- Note hydraulique
- Phase travaux
- Additif n°1

AMENAGEMENT DU SEUIL DU PONT BATELIER POUR LA FRANCHISSABILITE PISCICOLE ET LA PRATIQUE DES SPORTS AQUATIQUES

COMMUNES DE MIRABEL-ET-BLACONS ET DE PIEGROS-LA-
CLASTRE

Septembre 2016

Figure 1 : Vue du pont, des aménagements et de la signalétique en amont du pont

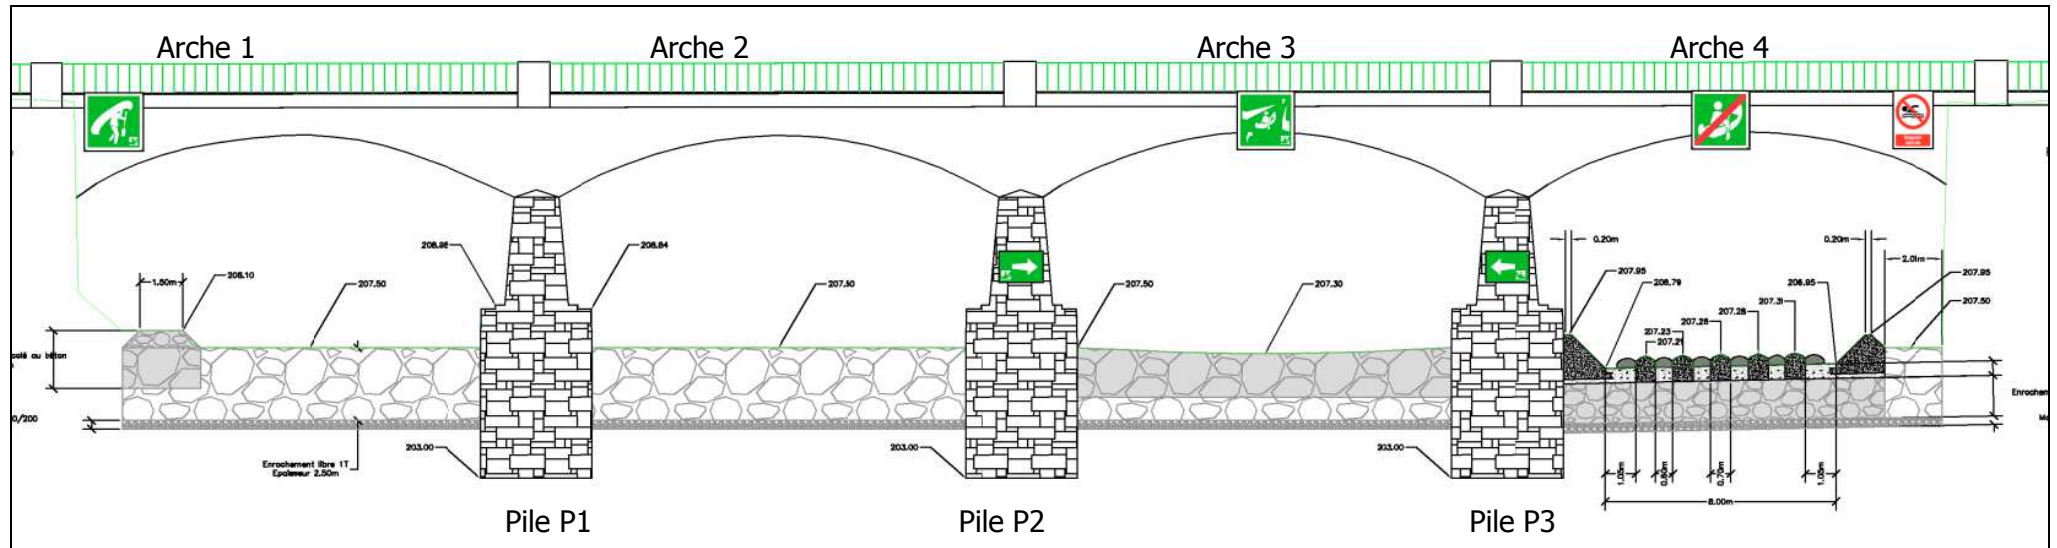
La vue du pont est donnée dans la dernière page de cette note. Pour repérer l'implantation des différentes piles s'y reporter.

Annexe 1 : Schéma de la protection proposée

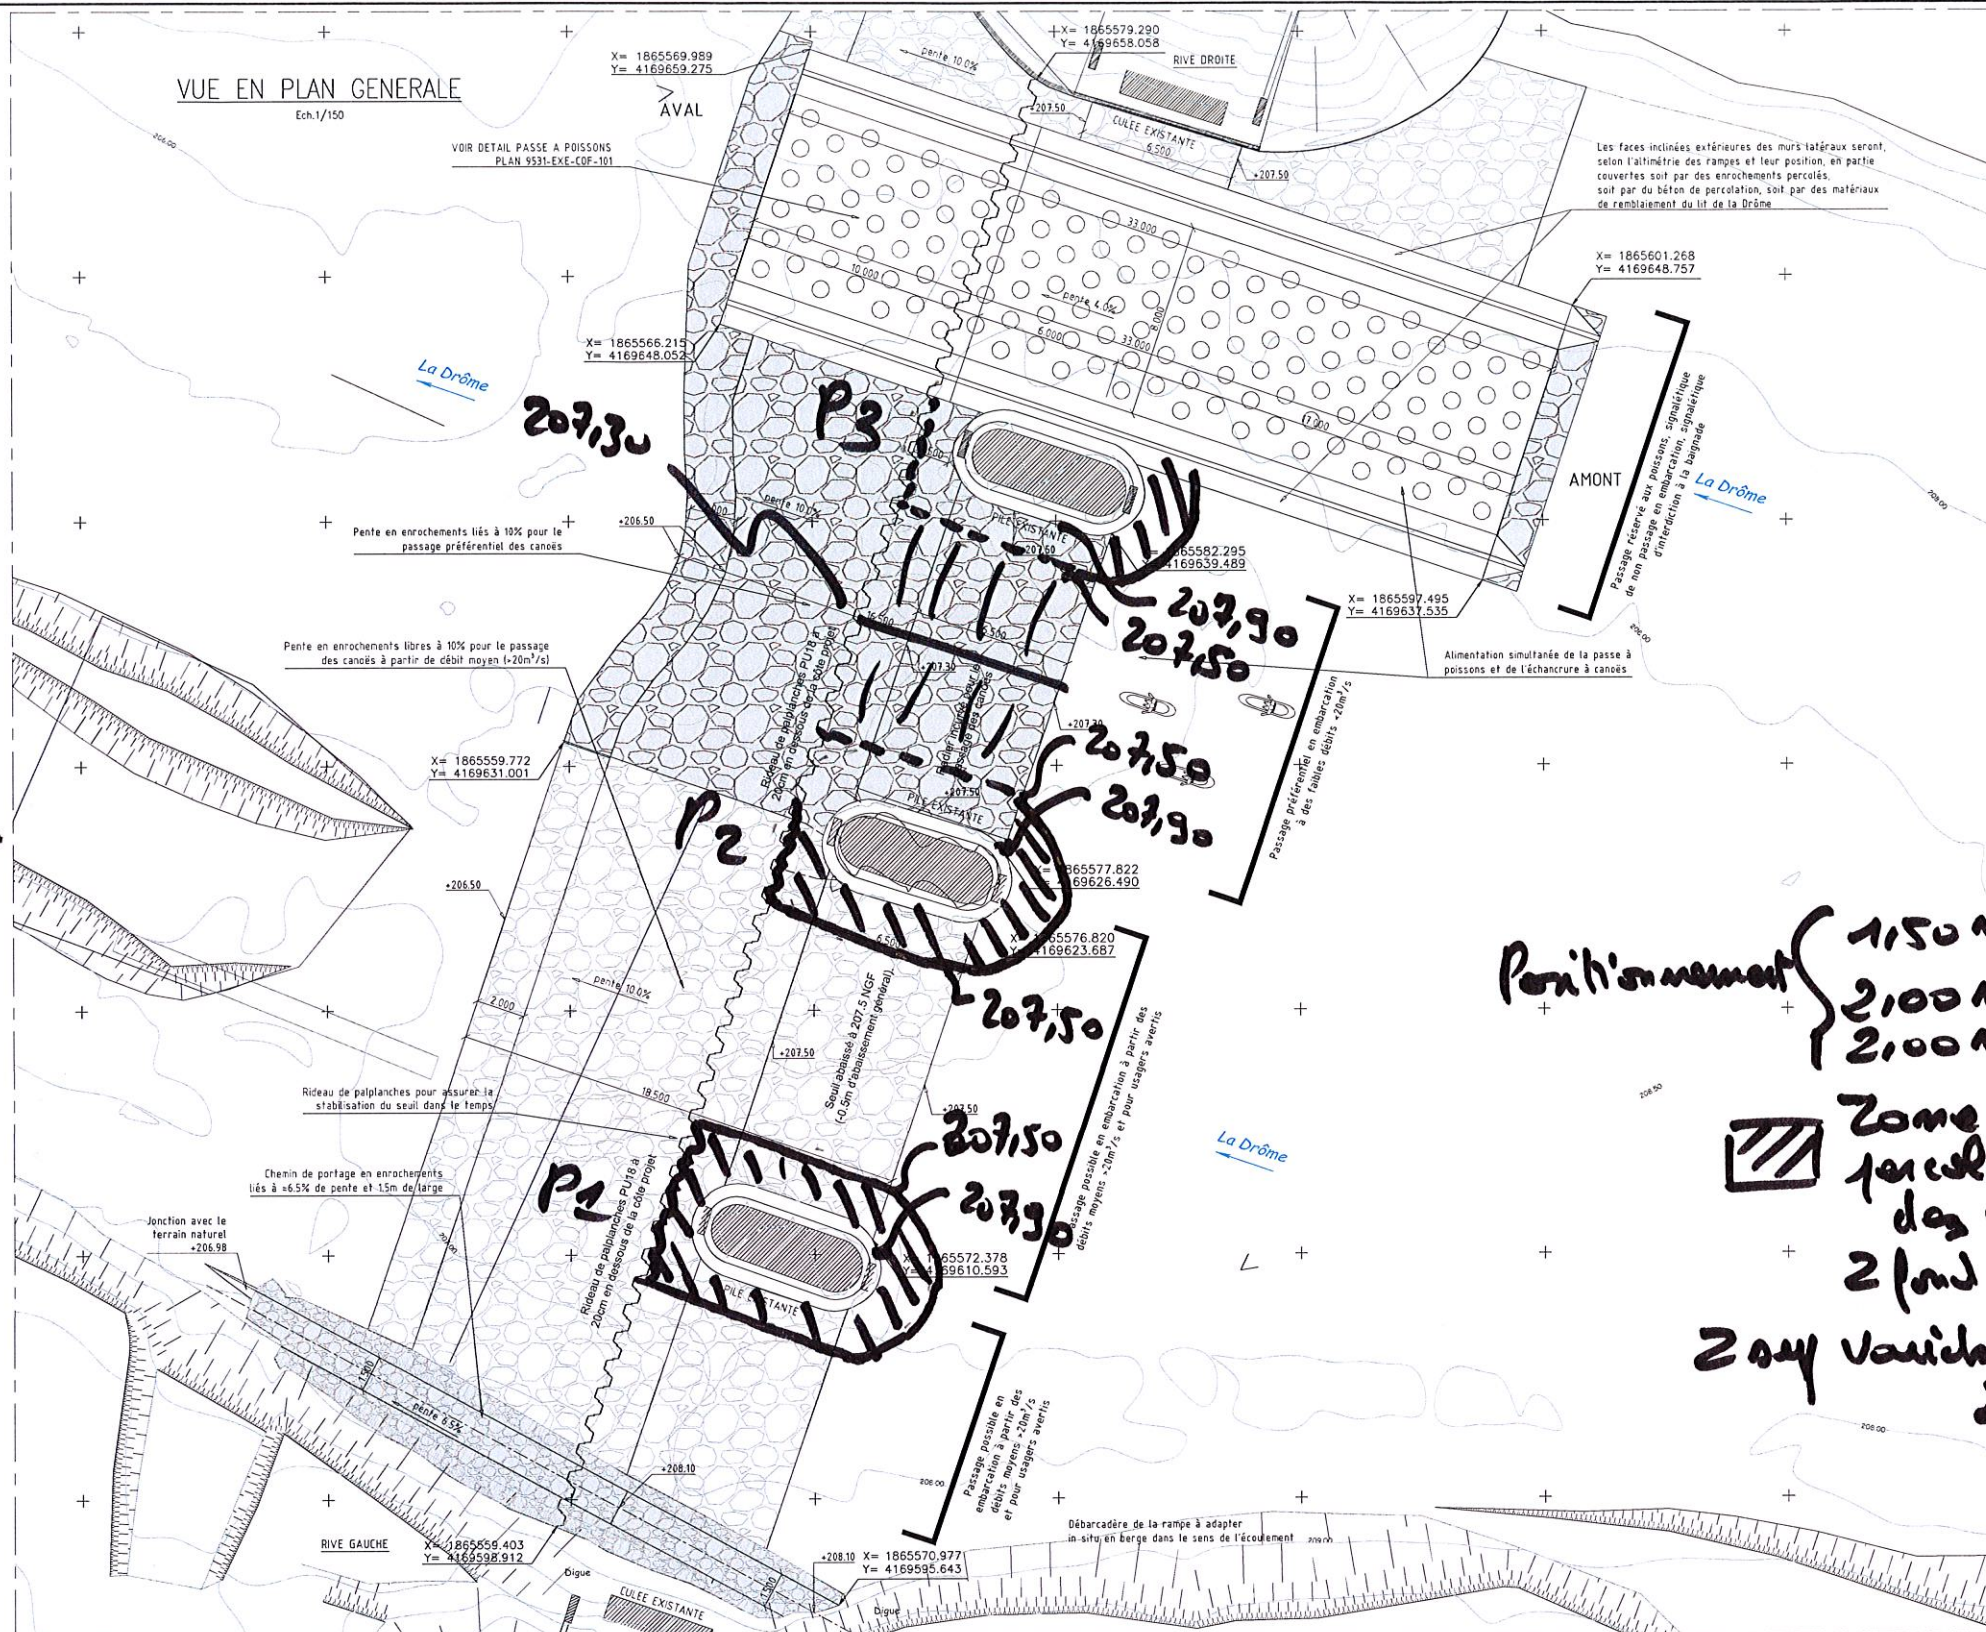
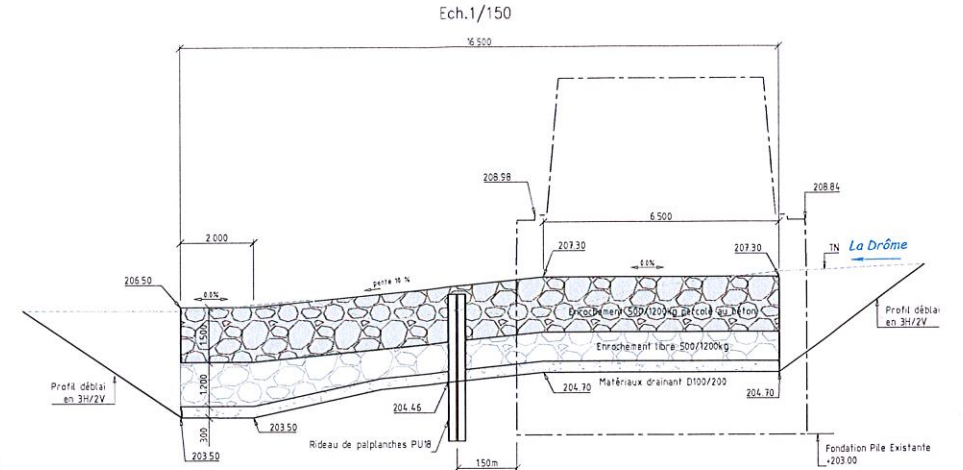
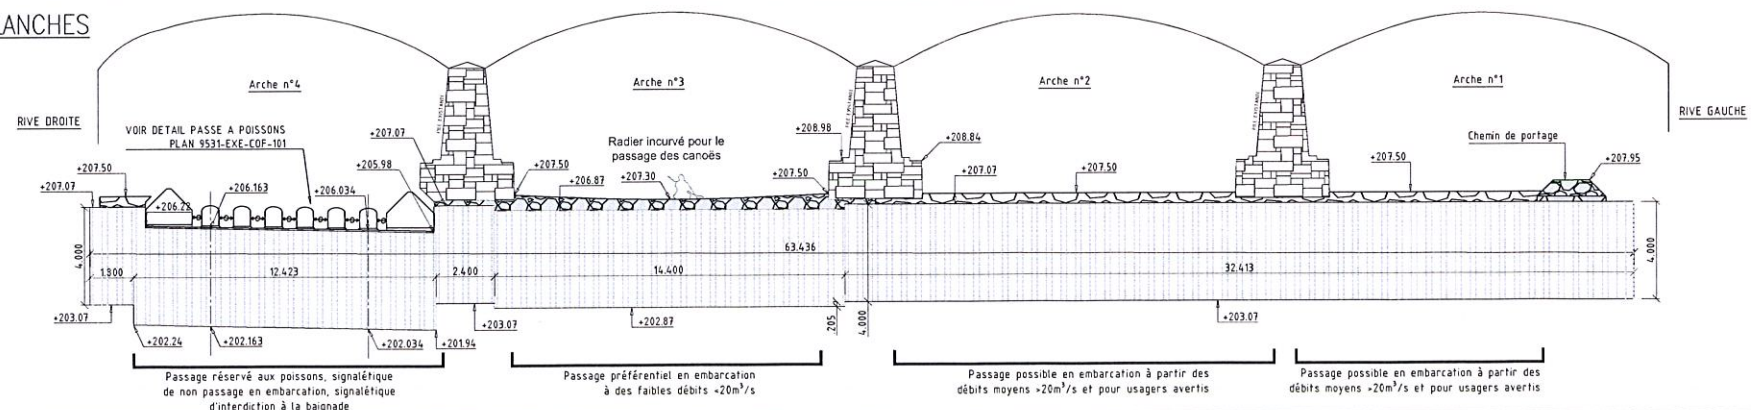
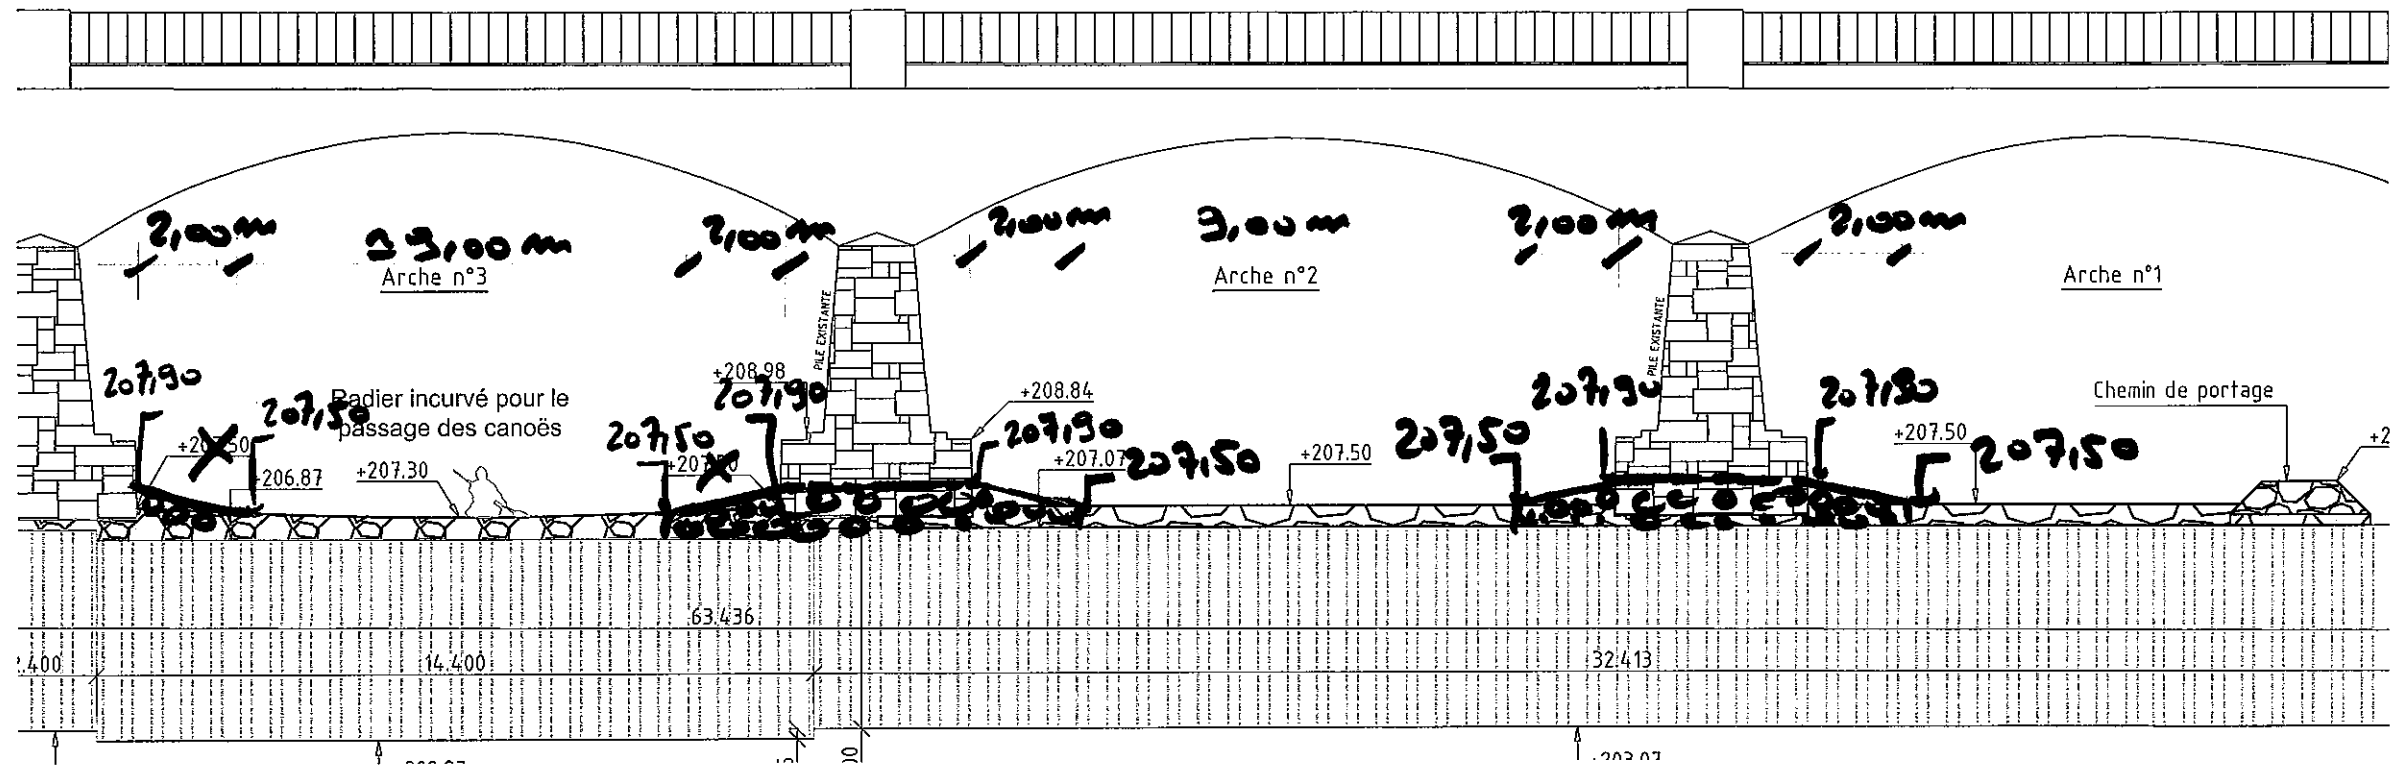
Suite au début des travaux de terrassement, les niveaux de fondation des piles ont été découverts:

- Piles P1 et P2 : Le niveau du béton de propreté de la fondation des piles est découvert à 207.5m soit le niveau fini du seuil projeté.

Il a été retrouvé le niveau d'injection de sol au niveau 206.00 (prévu initialement à 207.50) et le béton de propreté du socle d'encagement de 1994 à 207.50.

Il est impératif de protéger l'interface à 207.50 de tout risque d'affouillement.

- Pile P3: le niveau supérieur des palplanches, jouant le rôle de coffrage de la pile, est à 207.60, donc à un niveau supérieur au niveau 207.50 du seuil fini.

Il n'y a pas de problème de stabilité de la pile car fondée sur palplanches au rocher avec remplissage de l'enceinte en béton, néanmoins il convient de protéger l'interface palplanches / socle béton d'un point de vue structurel et fonctionnel.

Il est proposé de caler sur 2.00 m en périphérie des piles des enrochements percolés du niveau 207.50 à 207.90 au contact de la pile (niveau de fond des enrochements percolés à 206.00). Initialement le projet prévoyait des enrochements percolés dans l'arche 3 mais sans enrochements en amont et des enrochements libres dans l'arche 1 et 2, sans enrochements en amont.

Les protections ne devront pas présenter d'angle droit et de parois verticales même de faible hauteur.

Positionnement 1,50 m aval
2,00 m cumet
2,00 m latéral

Zone d'enneichement percées de protection des piles

2 pnd = 206,00

2 say variable 207,50 à 207,90

- A l'attention d'ajouter pour protéger les fondations des piles
